Statens vegvesen Region midt Berg og geoteknikkseksjonen		Oppdragsnr: Ud 867 A	Notat nr: 03
		Oppdragsgiver: I. Berg v/Plan- og prosjektering seksjon ved RM	
Kommune: Trondheim		UTM-ref: NR 654225 - 675247	
Veg nr: Fv 900	Hp: 01	Kartblad: 1621 VI	
Saksbehandler: Vikas Thakur		Dato: 2011-08-08	Arkivkode: 47
Oppdrag: Fv 900 GANG- OG SYKKELVEG HEIMDAL - KLETT, GEOTEKNISK VURDERING

Vi refererer til det tekniske notatet fra Vegdirektoratet datert 29.juni 2011 angående uavhengig kontroll av den geotekniske rapporten for Fv.900, Klett-Heimdal.

Figur 1. Lokal stabilitet (udrenert) etter den økte motfyllingen i snitt K-3

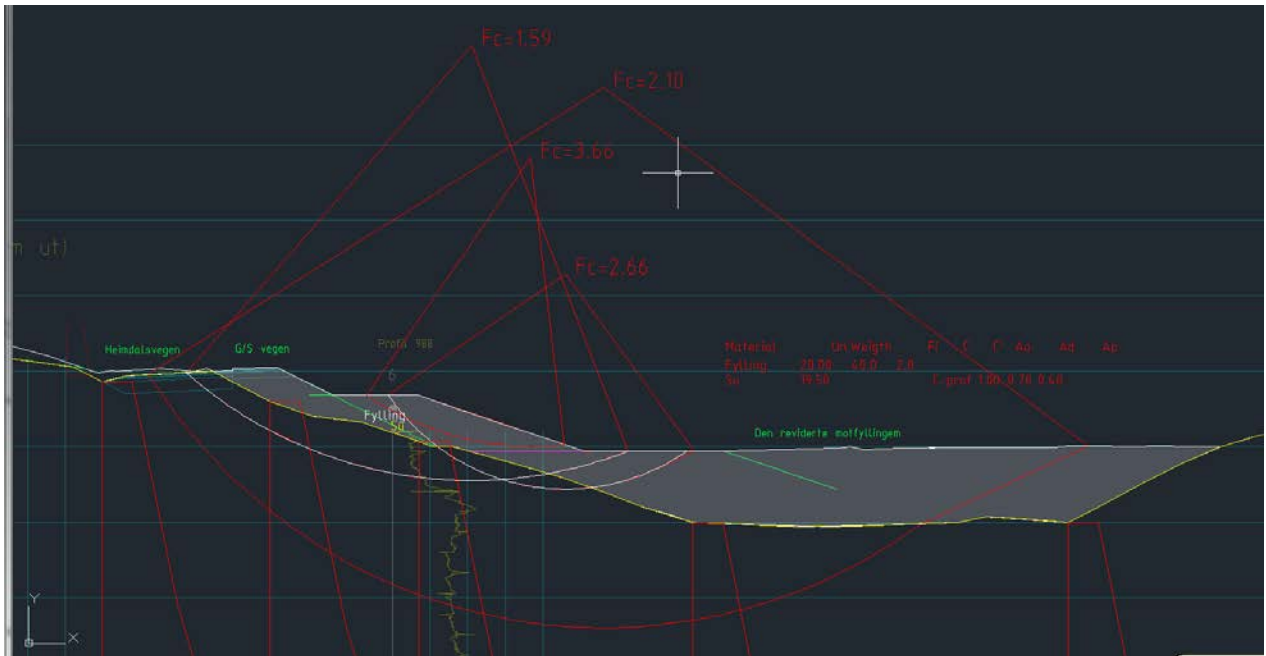
Punkt 1 og 2 av konklusjon på det tekniske notatet henger sammen. Kontrollen har særlig pekt på profil K3.

Profil K3: Kontrollen mener at den oppnådde sikkerhetsfaktoren etter % forbedring som 1,2 (fra 0,95 opprinnelig) er ikke tilstrekkelig.

- (1) 3 m høy fylling i dalbunnen i tillegg til den opprinnelig planlagte motfyllingen slik at sikkerhetsfaktoren kan øke til 1,6, se Figur 1.

I vurderingsrapport inkluderer vi en anbefaling for å øke motfylling i snitt K3 eller flytte veglinje på motfylling i dalbunnen.

Figur 2. Stabilitet (udrenert) i snitt 370. Den laveste sikkerhetsfaktoren i dagens skåningen er 2,40 og er 1,71 etter skjæringen.

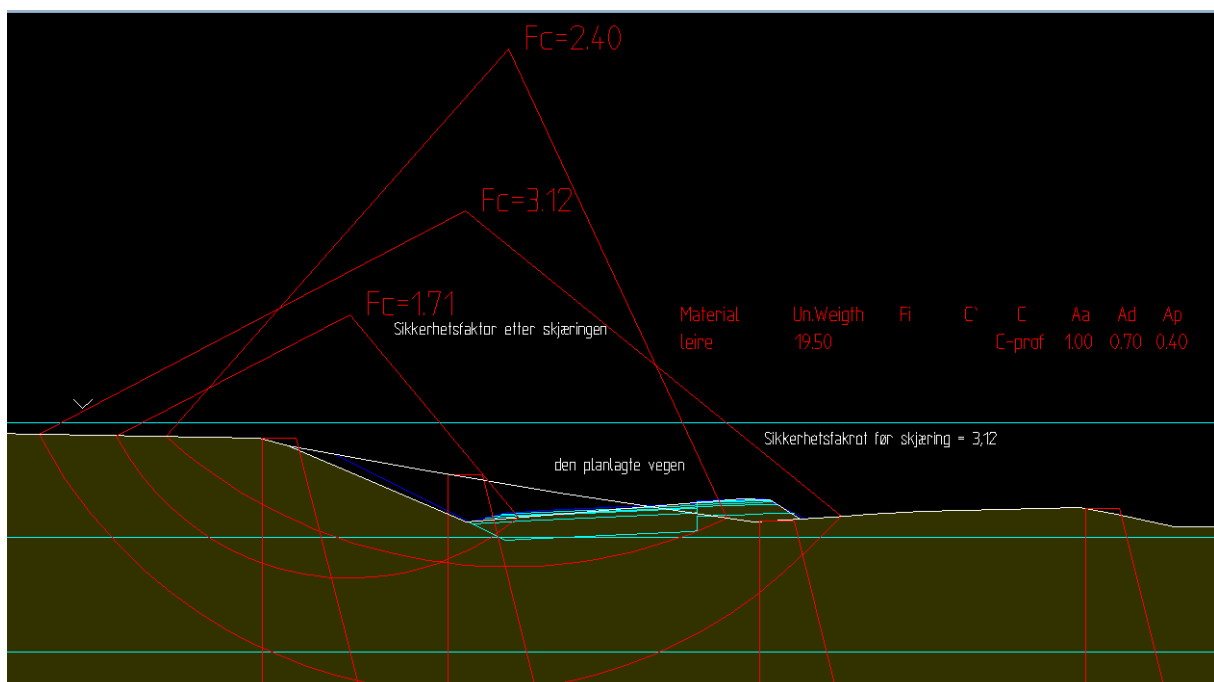
Stabilitet ved P 330-440 og ved P850 må kartlegges

Stabilitet ved profil 370 er utført og resultater er vist på Figur 2. Basert på resultatene kan vi si at den udrenerte sikkerhetsfaktoren på området er mer enn 1,6 som er tilstrekkelig i følge kravet, Se figur 2. $SuA = 15 \text{ kPa} + 2,5 \text{ kPa} \times Dybde$ er brukt i beregningen.

I konklusjon kan vi bekrefte at stabilitetsforholdene mellom profil 330-440 er tilstrekkelig, som nevnt i vurderingsrapporten.

Figur 3. Sonderingresultat fra borehull B12

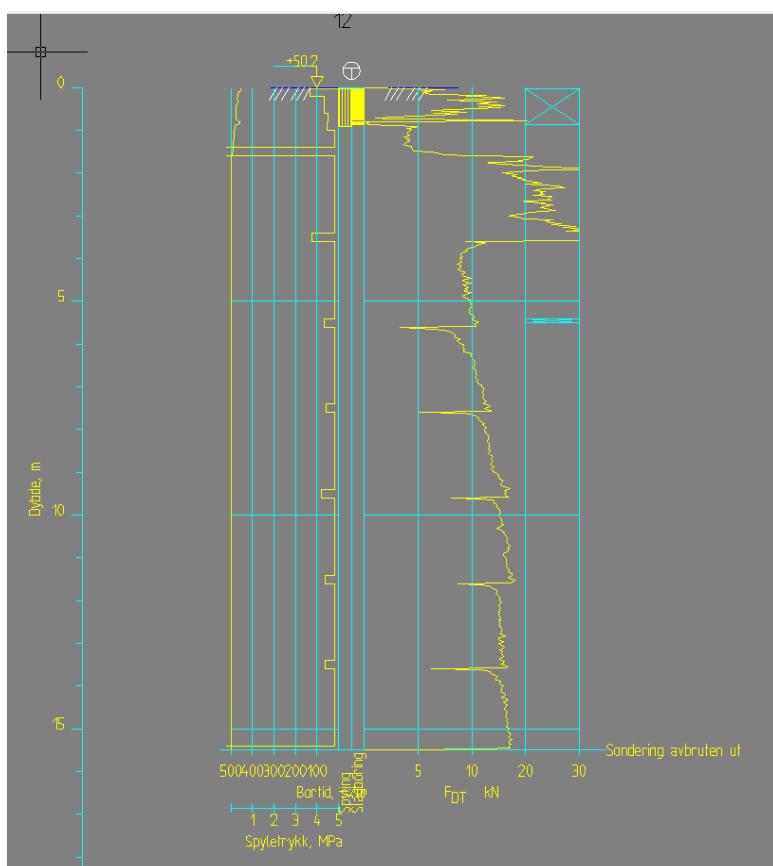
De nye grunnundersøkelsene i nærheten av profil 850 var utført våren 2011, Se figur 3. Figuren viser at det er ca. 4 m grus og sandmasse på toppen og lite sensitiv leire ned til 10-12m. Dette er også vist i den gamle rapporten rundt profil 850. Det er planlagt utbedring av eksisterende veg med ubetydelige skjæringer og fyllinger som kan gi spenningsendringer. Fra denne innfallsvinkelen, mener vi at det er ingen behov for stabilitetsberegninger i dette snittet. Men, vi er enige at vi må sikre dette snittet mot erosjonen som kan utløse en utglidning. Vi anbefaler følgende;

- (1) Tiltak mot erosjonssikring langs bekken i dette snittet.
- (2) Å legge bekken i rør. I tillegg er 20 % terrengforbedring (som tilsvarer til ca. 2 m fylling) i dalbunnen også anbefalt (siden det er ingen utbygging i dette snittet, så kan man benytte % vis terrengforbedring).
